日本原燃株式会社

廃棄物埋設確認申請書の変更について

(3号廃棄物埋設地)

埋設事業部の組織改正に伴う変更について反映する。また、本文記載の確認予定時期について実績を反映するとともに記載の適正化を行う。

図 6-3.1 工事及び検査に係る組織

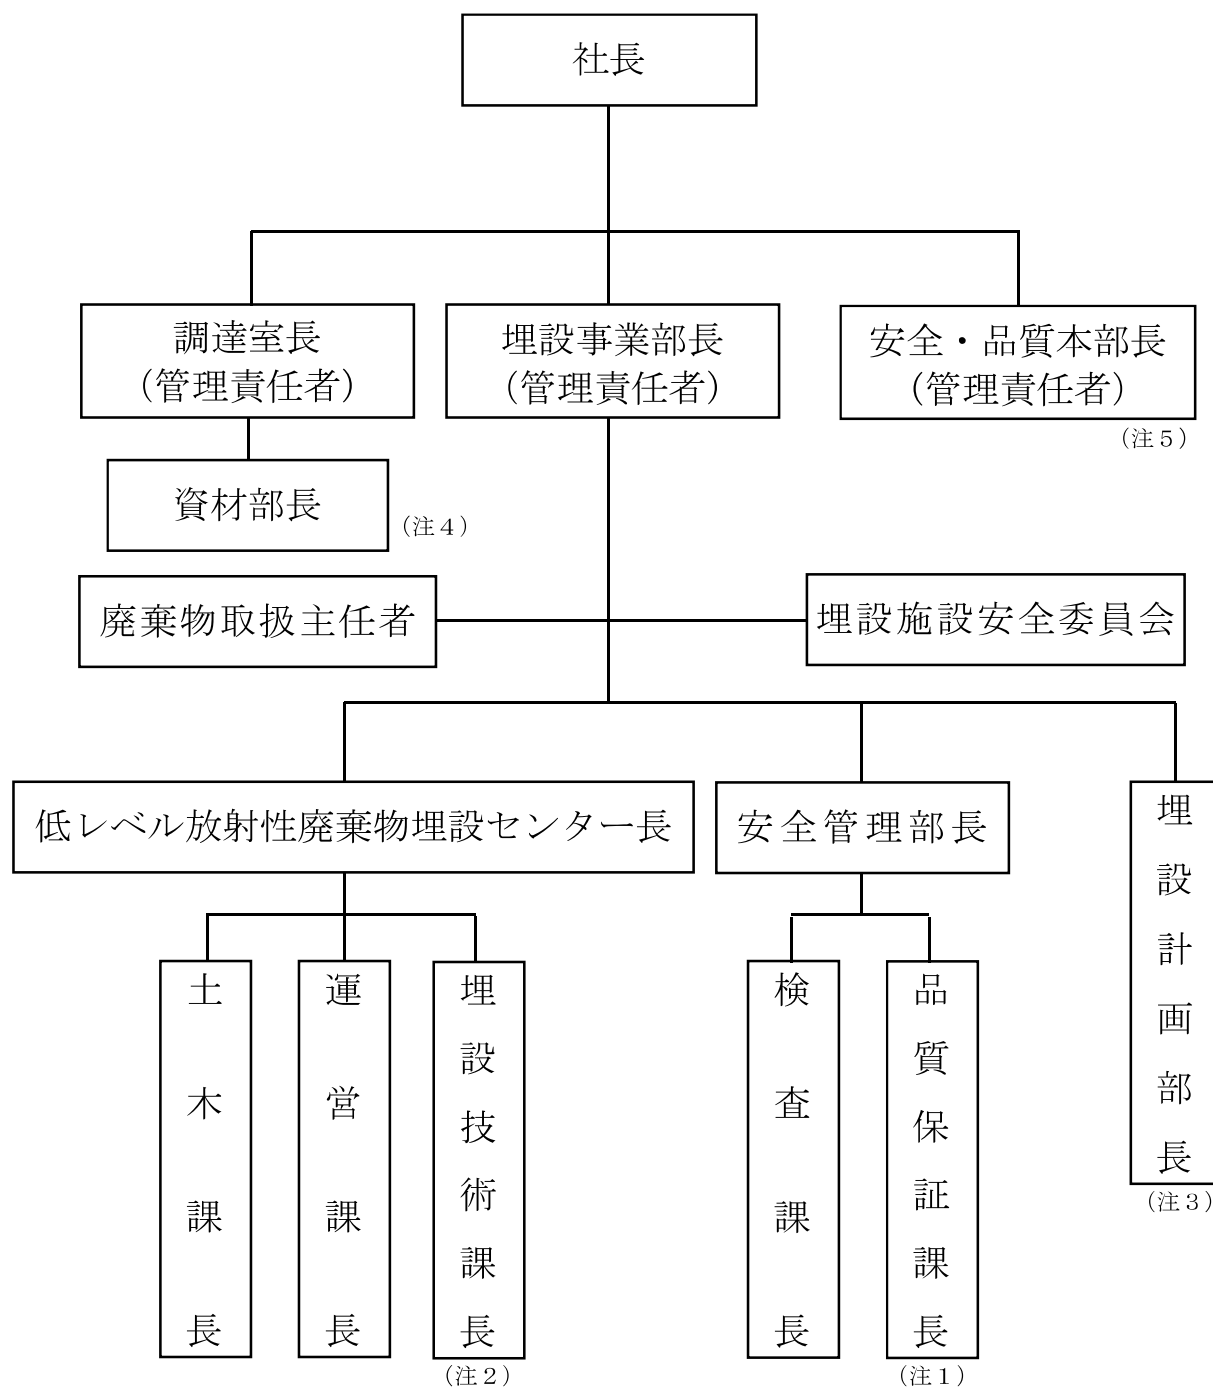
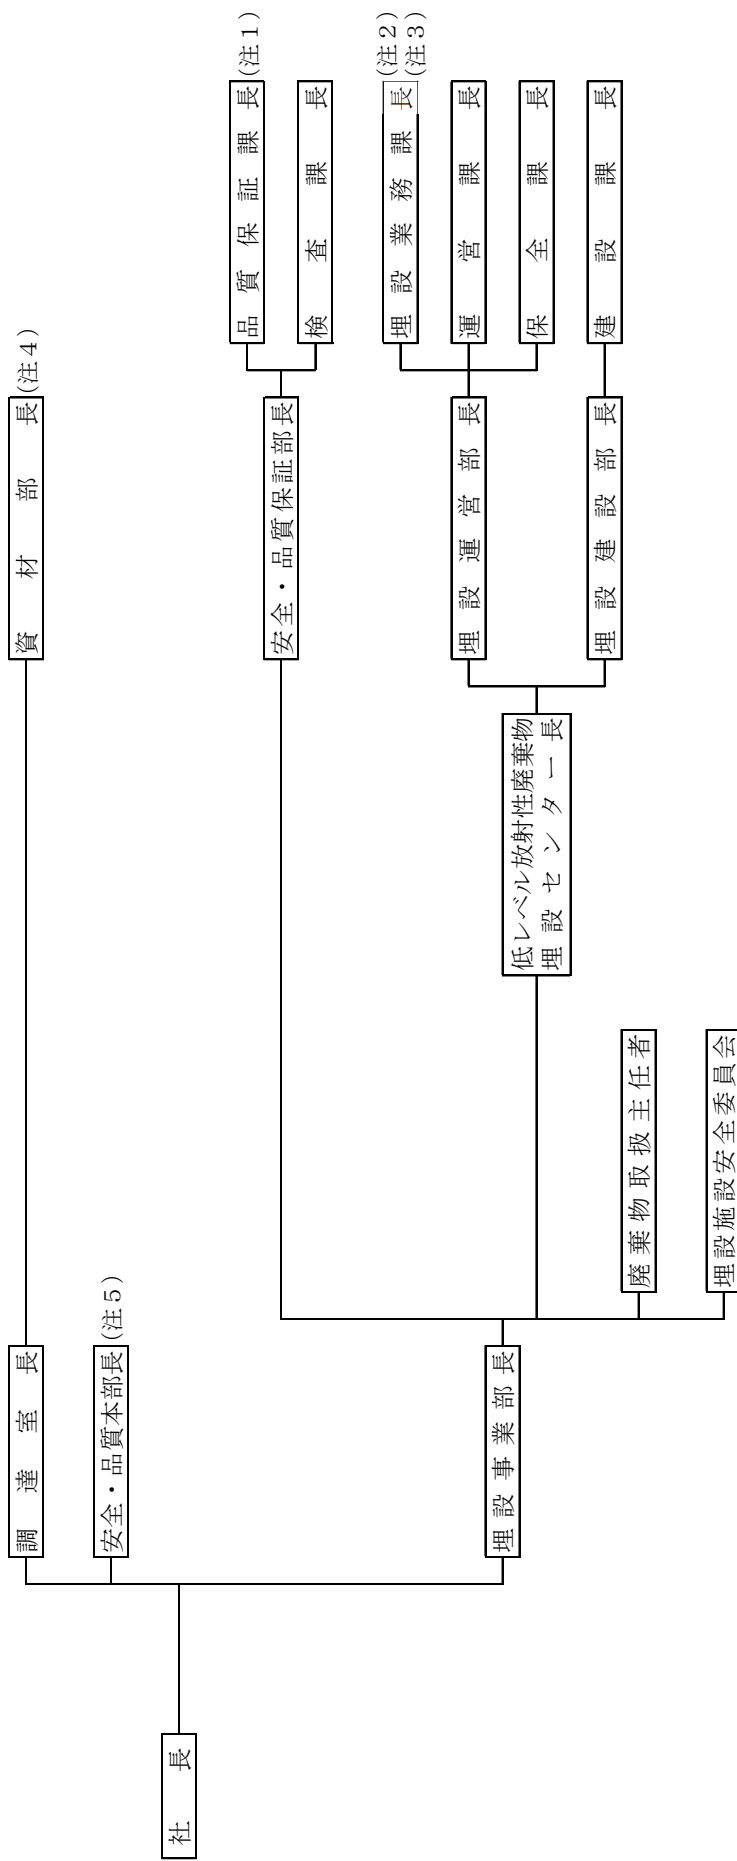
<u>確認証受領済</u>																											
確認予定 時期																											
<u>確認申請後 (既設につき)順次 速やかに</u>																											
添付書類六 6-3 図	添付書類六 6-3 図	<p>図6-3.1 工事及び検査に係る組織</p> <p>別添-1に示すとおり。</p>	<p>同左</p> <p>別添-4に示すとおり。</p>																								
添付書類六 6-4 表	添付書類六 6-4 表	<p>表6-3.1 工事及び検査の実施体制</p> <table border="1"> <thead> <tr> <th colspan="2">プロセス</th> <th>主管箇所</th> </tr> </thead> <tbody> <tr> <td>3.3</td> <td>工事に係る品質管理の方法</td> <td><u>建設課 運営課 保全課</u></td> </tr> <tr> <td>3.4</td> <td>自主検査の方法</td> <td>検査課</td> </tr> <tr> <td>3.5</td> <td>施設確認申請における調達管理の方法</td> <td><u>建設課 運営課 保全課</u></td> </tr> </tbody> </table> <p style="text-align: right;">2022年6月30日現在</p> <p>別添-1に示すとおり。</p>	プロセス		主管箇所	3.3	工事に係る品質管理の方法	<u>建設課 運営課 保全課</u>	3.4	自主検査の方法	検査課	3.5	施設確認申請における調達管理の方法	<u>建設課 運営課 保全課</u>	<p>表6-3.1 工事及び検査の実施体制</p> <table border="1"> <thead> <tr> <th colspan="2">プロセス</th> <th>主管箇所</th> </tr> </thead> <tbody> <tr> <td>3.3</td> <td>工事に係る品質管理の方法</td> <td><u>土木課 運営課</u></td> </tr> <tr> <td>3.4</td> <td>自主検査の方法</td> <td>検査課</td> </tr> <tr> <td>3.5</td> <td>施設確認申請における調達管理の方法</td> <td><u>土木課 運営課</u></td> </tr> </tbody> </table> <p>別添-5に示すとおり。</p>	プロセス		主管箇所	3.3	工事に係る品質管理の方法	<u>土木課 運営課</u>	3.4	自主検査の方法	検査課	3.5	施設確認申請における調達管理の方法	<u>土木課 運営課</u>

プロセス		主管箇所																									
3.3	工事に係る品質管理の方法	<u>建設課 運営課 保全課</u>																									
3.4	自主検査の方法	検査課																									
3.5	施設確認申請における調達管理の方法	<u>建設課 運営課 保全課</u>																									
プロセス		主管箇所

3.3	工事に係る品質管理の方法	<u>土木課 運営課</u>																									
3.4	自主検査の方法	検査課																									
3.5	施設確認申請における調達管理の方法	<u>土木課 運営課</u>
